AMP 1470-19 REV 27JUN96 This is a TRANSLATED file from
Computervision, Inc., Medusa Revision 12.2.5T

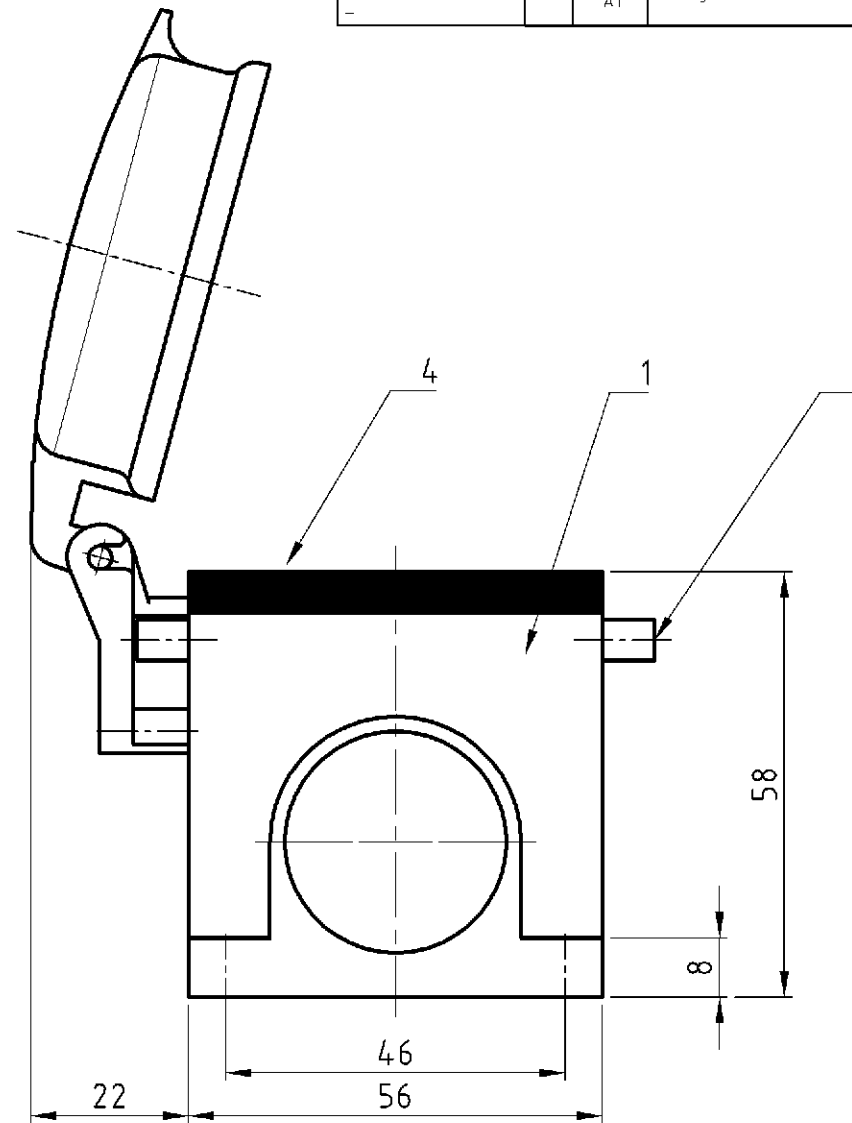
3 Lackierung im Gehäuseinnere ist nicht notwendig
